Y16584

紙質：E

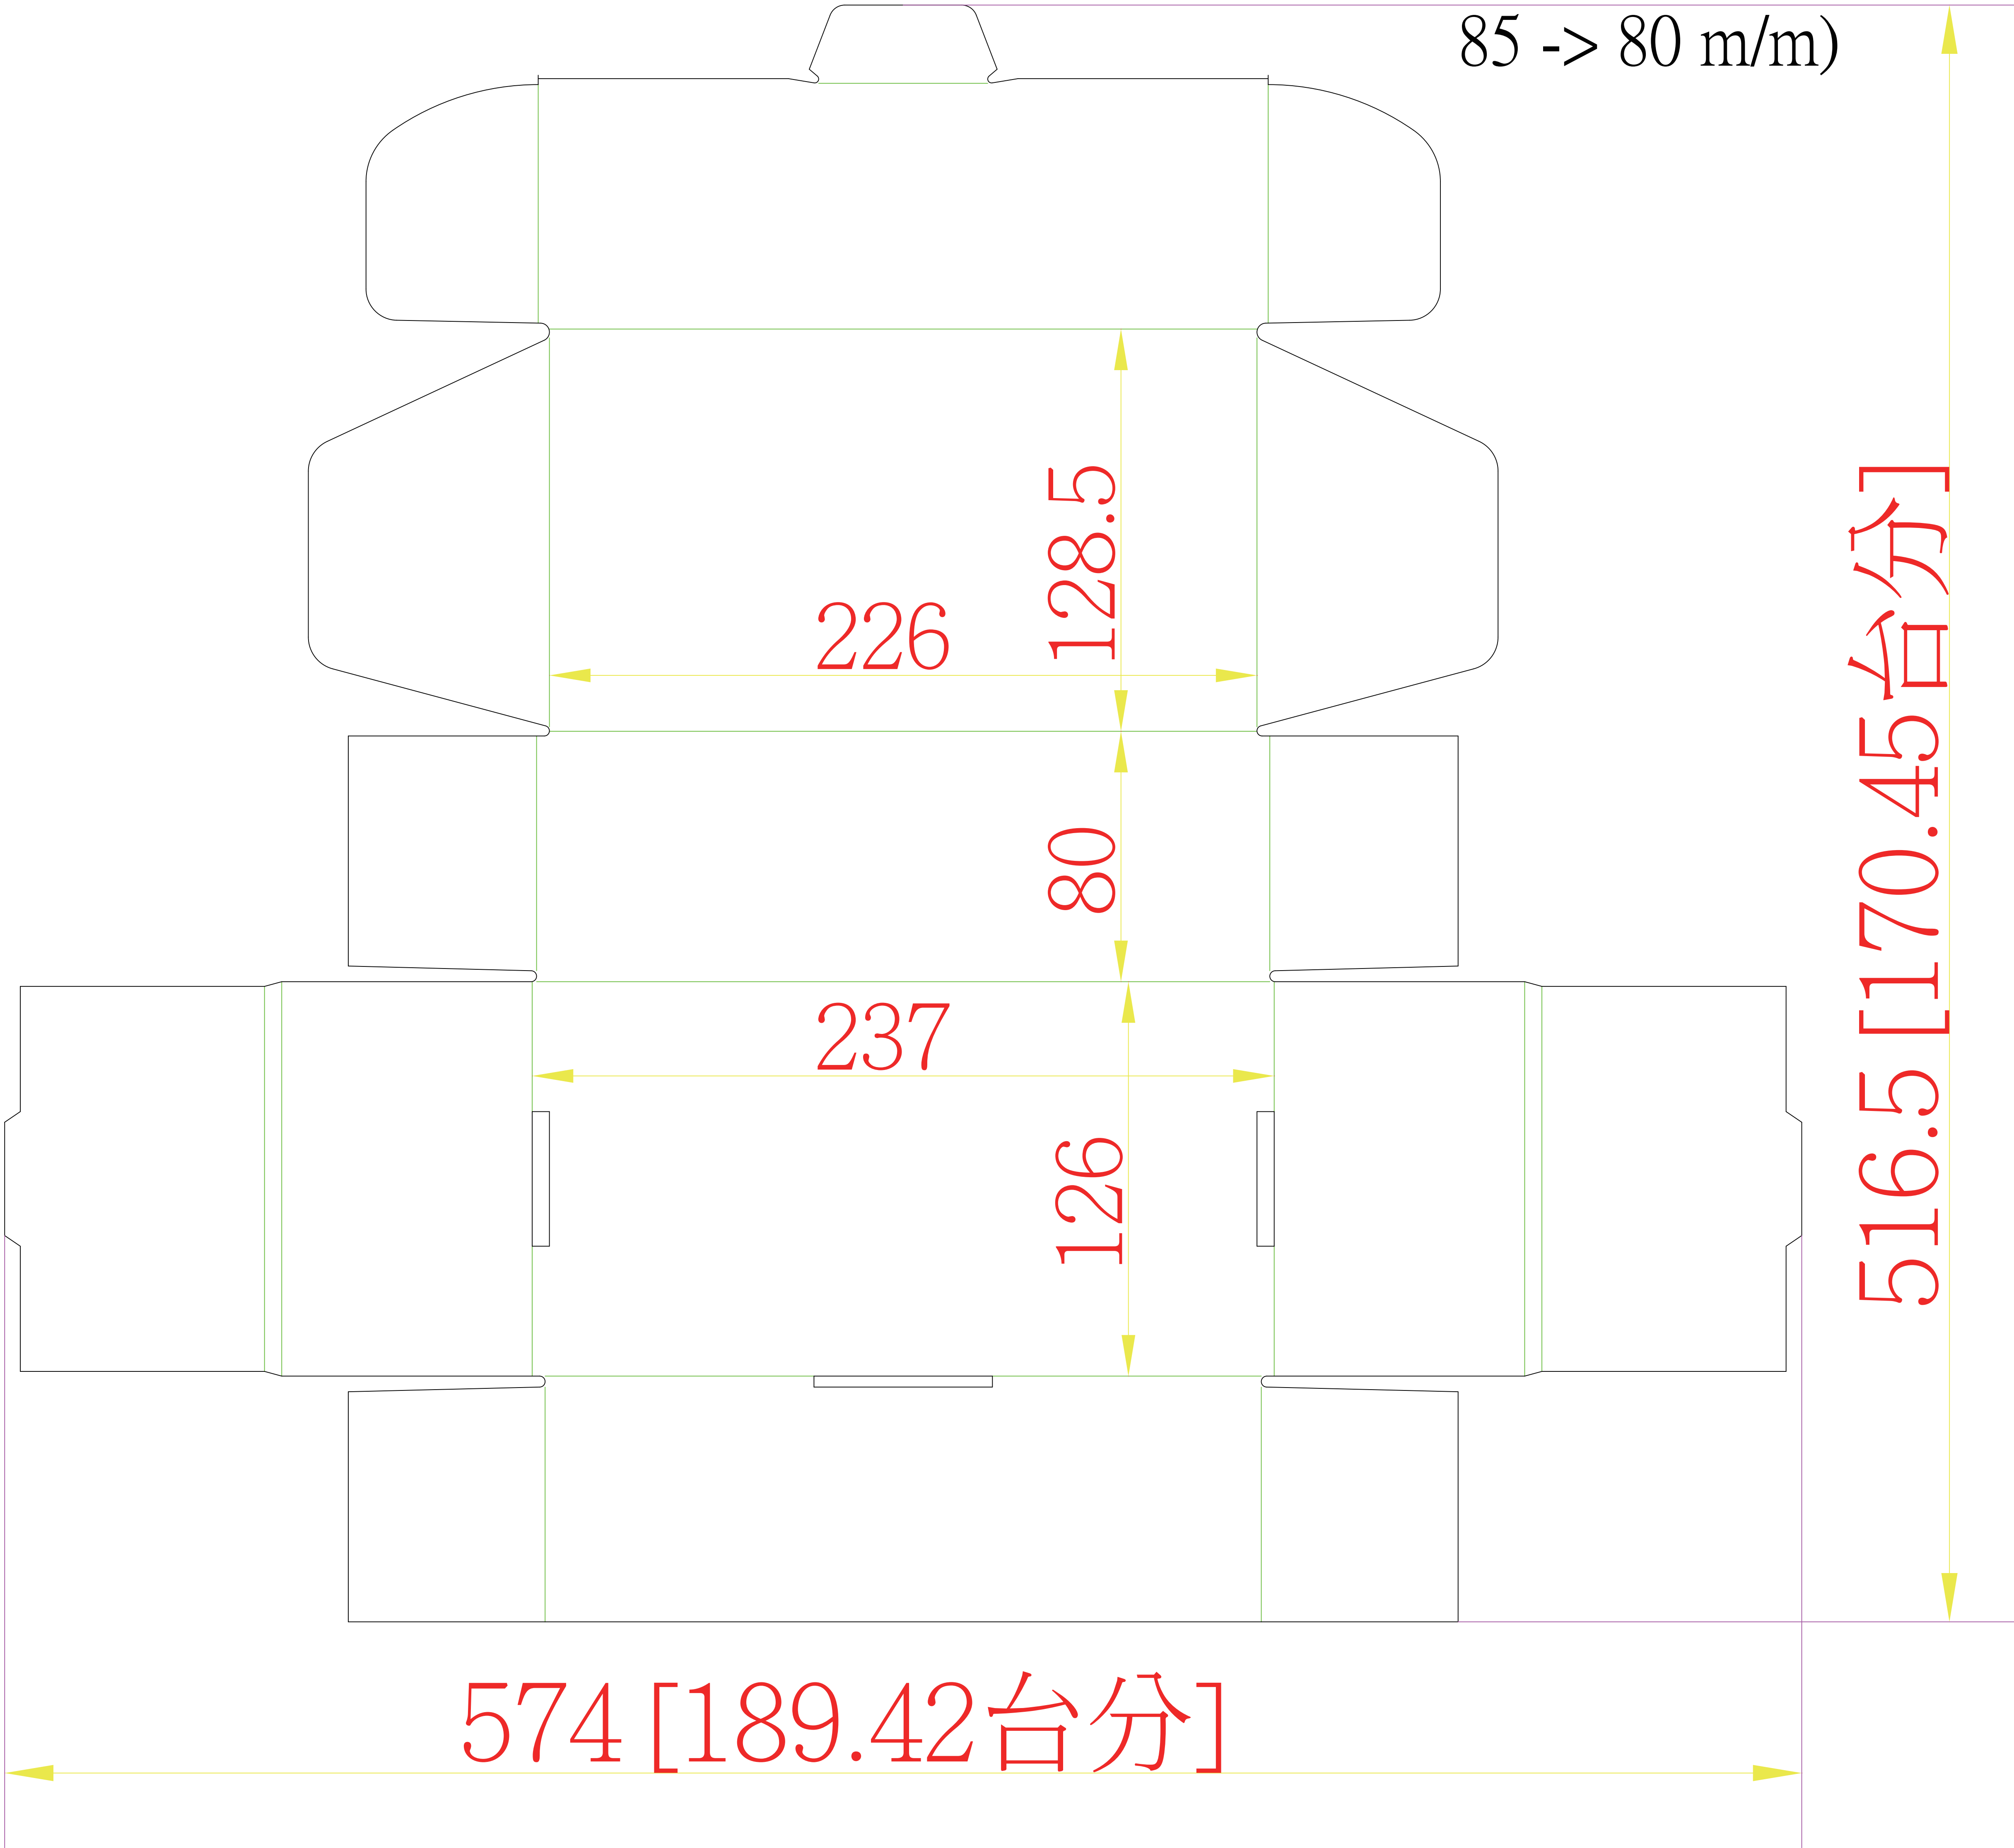
請在廢紙處打上模具編號 謝謝!!

106.08.21 修改回傳

(129 -> 126

239 -> 237

85 -> 80 m/m)
